改善箇所説明図

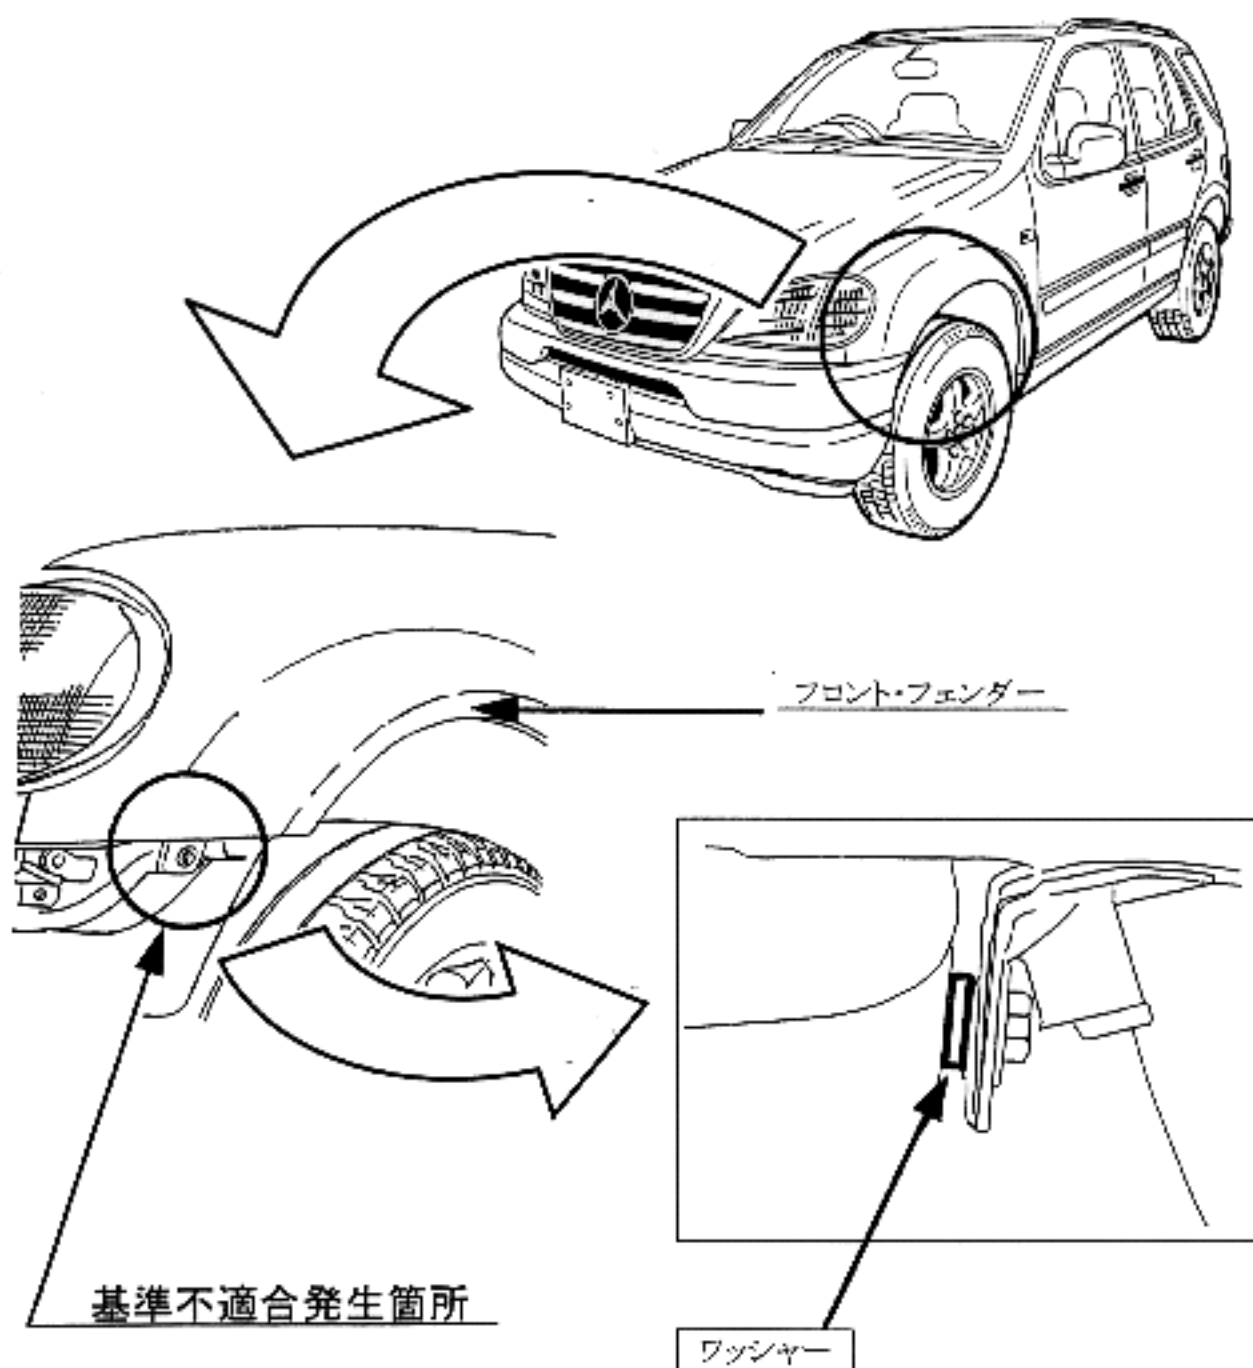
車体において、左右のフロント・フェンダーの取付に不適切なものがあり、前輪タイヤが当該フェンダーから突出するおそれがある。

全車両点検し、該当するものは左右のフェンダーの取付を修正する。
